能代産業廃棄物処理センターに係る  
特定支障除去等事業実施計画の変更について

平成25年1月18日

秋田県生活環境部環境整備課

## 支障除去等事業実施計画（平成25年度～平成34年度）

図3 第1帯水層を対象とした井戸の位置図

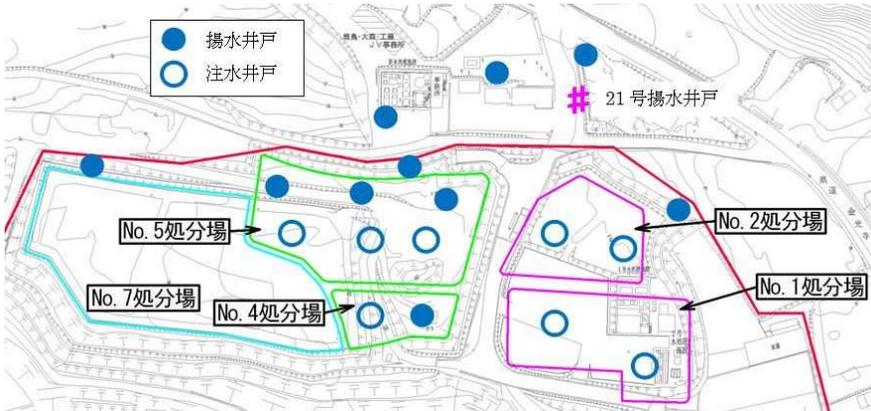
1, 4-ジオオキサンが高濃度で検出されている処分場北側（No. 1、2、4、5処分場付近）及び北側遮水壁外側（21号揚水井戸付近）に、注水井戸、揚水井戸を配置し、洗い出し効果による浄化の促進を図る。

- 遮水壁内北側の揚水井戸は、地下水位を下げることを目的として、遮水壁に沿って配置する。
- 井戸配置間隔は、既存揚水井戸の影響範囲等を考慮し、約50m間隔として3箇所に配置する。
- 北側遮水壁外の揚水井戸の配置は、高濃度で検出された21号揚水井戸の周辺3箇所に配置する。
- 注水井戸は、浄化促進を目的として1, 4-ジオオキサンの濃度が高いNo. 1、2処分場内の4箇所に配置する。

図4 第2帯水層を対象とした井戸の位置図

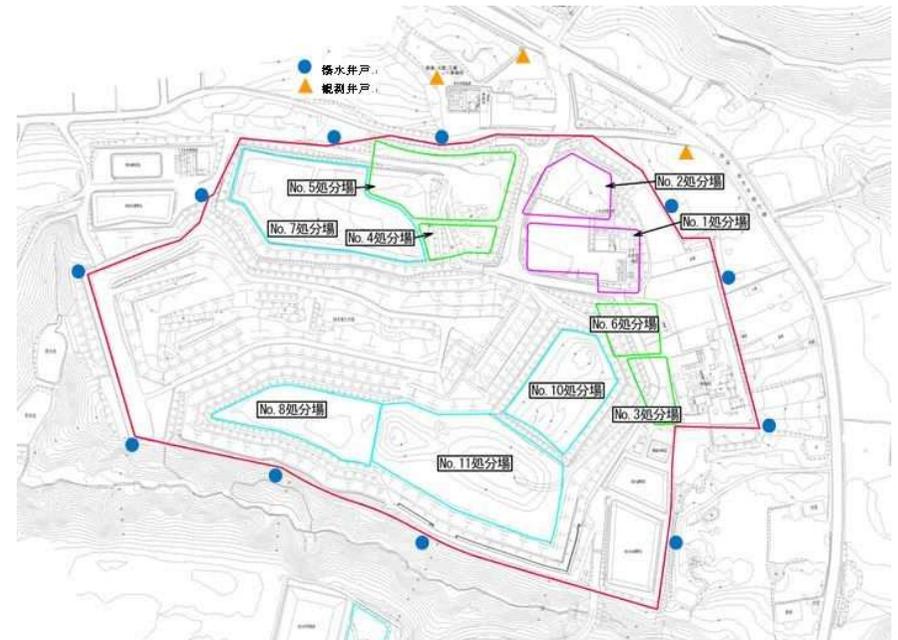
- 1, 4-ジオオキサンが全ての地点で環境基準値を超過していることから、揚水井戸を対象区域外周部（遮水壁沿い）に約100m間隔で11箇所に配置する。

- 達成目標期間である10年以内に、1, 4-ジオオキサン濃度が環境基準値以下に浄化されるために必要な導水勾配（地下水流速）を設定し、井戸の配置を計画した。
- 計画揚水量は、平成24年3月～7月までの第2帯水層の揚水量実績（H22B-17-2）から、 $8.5 \text{ m}^3/\text{日}$ とした（1本あたり  $8.5 \text{ m}^3/\text{日} \times 13 \text{ 本} = 111 \text{ m}^3/\text{日}$ ：既存井戸2本、新設井戸11本）。
- シミュレーションの結果、約100m間隔、13本の配置（内2本は、平成24年度設置）で計画期間内での環境基準の達成が可能となった。

- 濃度がやや高い北側～北東側地域で対策の効果を把握するため、観測井戸を3箇所に配置する。

図5 水処理フローと計画処理水量

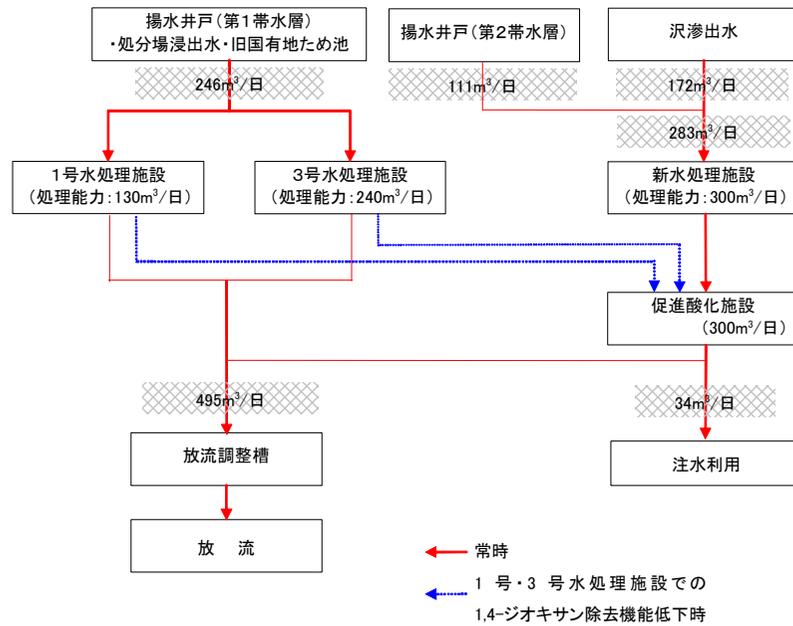
- ・ 第2帯水層からの揚水 (111m<sup>3</sup>/日)
- ・ 新水処理施設処理水 (172m<sup>3</sup>/日)

新水処理施設を経由した処理水を対象とすることから、処理能力は新水処理施設と同規模 (300m<sup>3</sup>/日) とする。

図7 雨水排除対策位置図

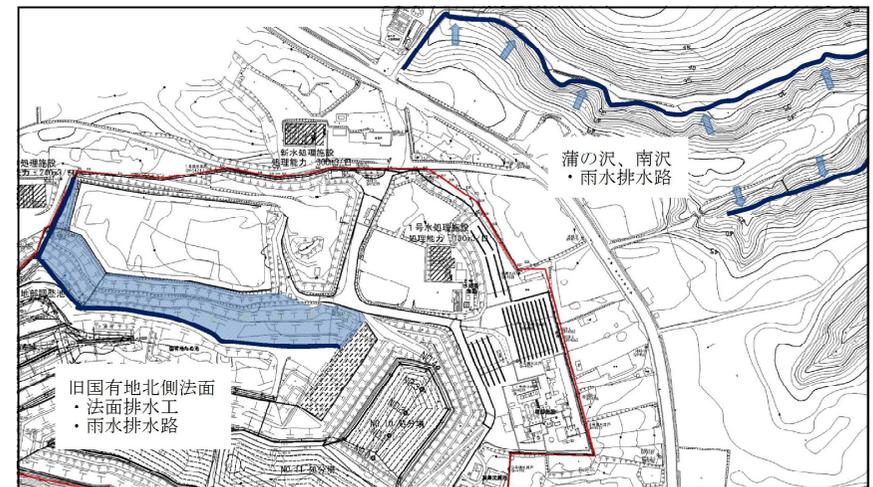
- 旧国有地北側法面は、現況では新水処理施設で処理している。法面部にモルタル吹付け等によるキャッピングを行い、法尻部に設置する雨水排水路で集水し場外排水を行う。
- 遮水壁外側の沢部 (蒲の沢・大館沢・南沢) の滲出水は、低濃度汚水として新水処理施設に送水しているが、現状では、大雨が降った際には表流水も流入して処理されている。当分の間滲出水の回収の必要性が見込まれる蒲の沢・南沢の法面部からの雨水表流水を分離して排除するため、滲出水流出部の上部に雨水排水路を設置する。

図8 雨水浸透対策（浸透トレンチ）位置図

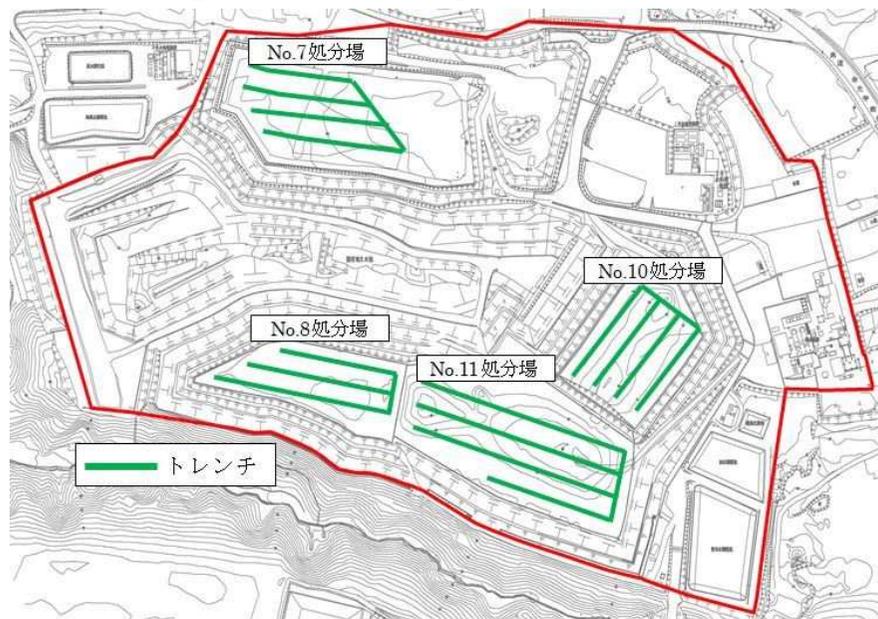
- No. 7、8、10、11 処分場を対象とする。
- 処分場上部から水を浸透させ洗出しによる浄化を想定していることから、処分場天端に浸透トレンチを敷設し雨水浸透量の増加を図る。

図 1 1 【第 1 帯水層及び No. 4、5 処分場】井戸配置計画図

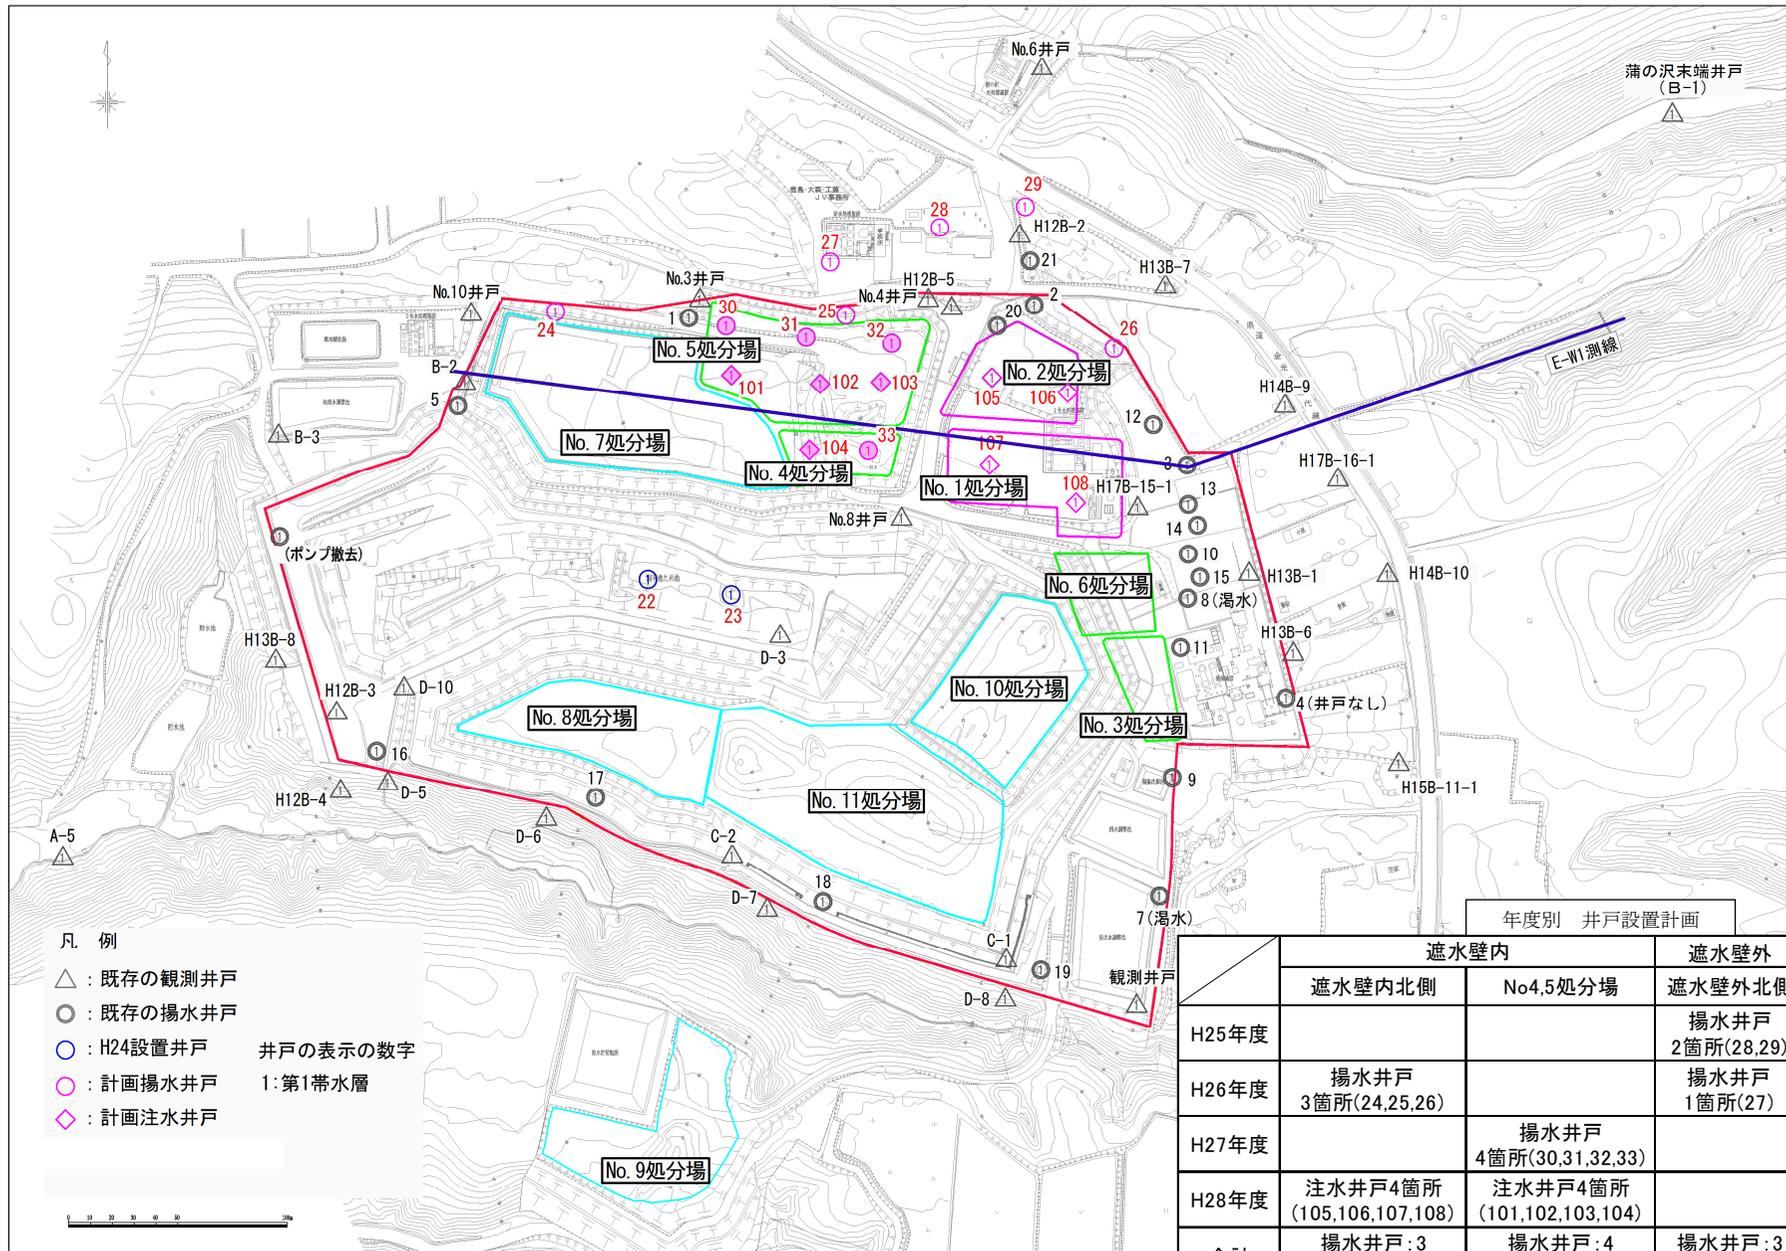
目標を達成するために必要な揚水量を考慮し、各エリアに揚水井戸を設置する。新設の揚水井戸配置図を図11に示す。

図15 【第2帯水層】井戸配置計画図

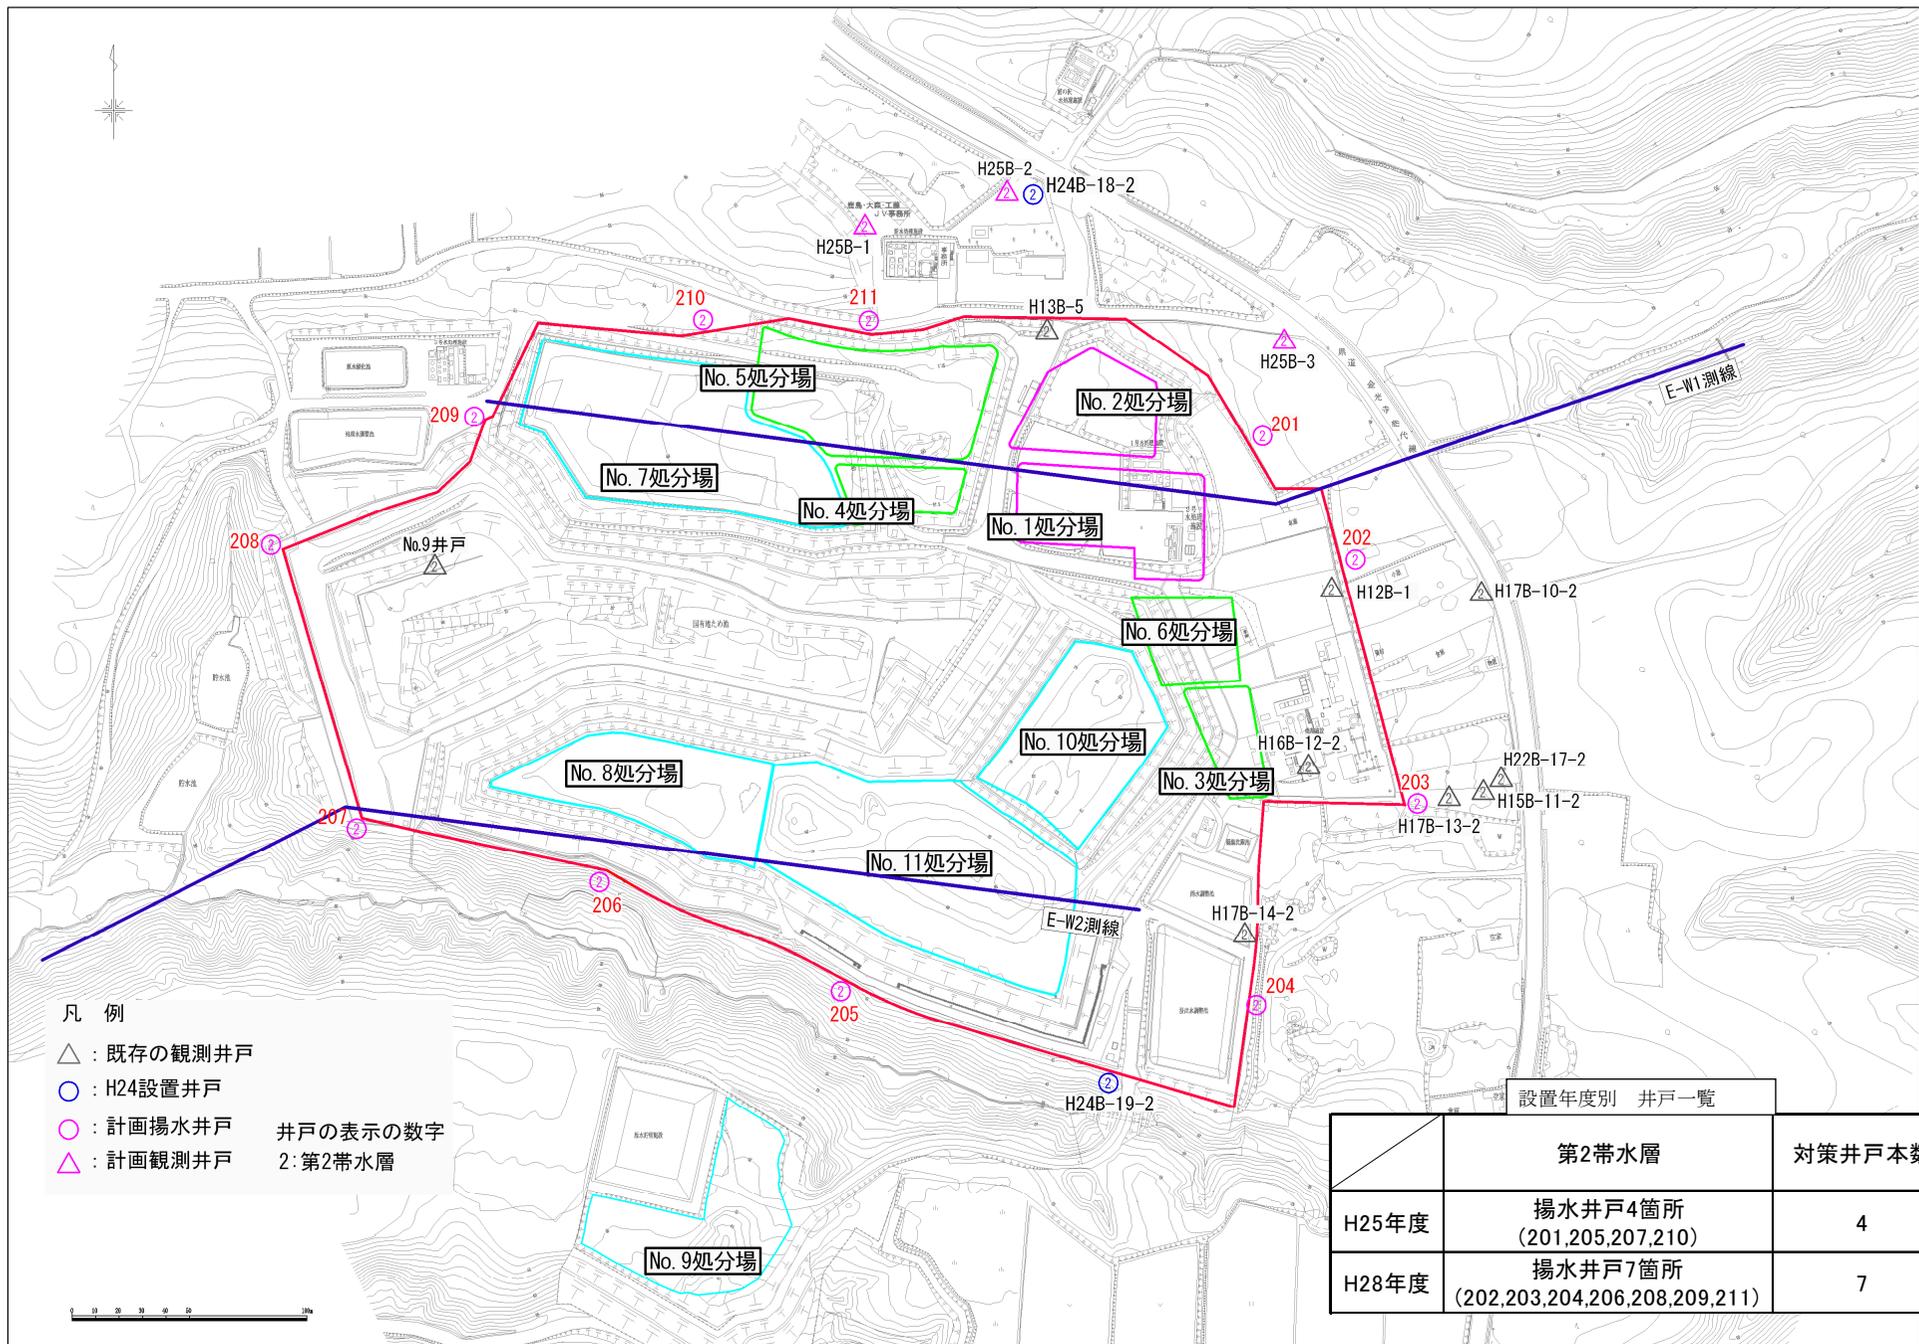
揚水井戸の配置は平成28年度で完了することから、平成29年度から事業期間の  
平成34年度までの6年間で、環境基準値以下とするために必要な揚水量を考慮し、  
鉛直遮水壁沿いに100m程度のピッチで揚水井戸を配置（13本：内2本は平成2  
4年度設置済み）する。

また、図14に示す第2帯水層地下水コンターから、地下水は北東側方向に流れて  
いると予測されることから、北東側に観測井戸を3箇所追加し、水質監視を強化する。
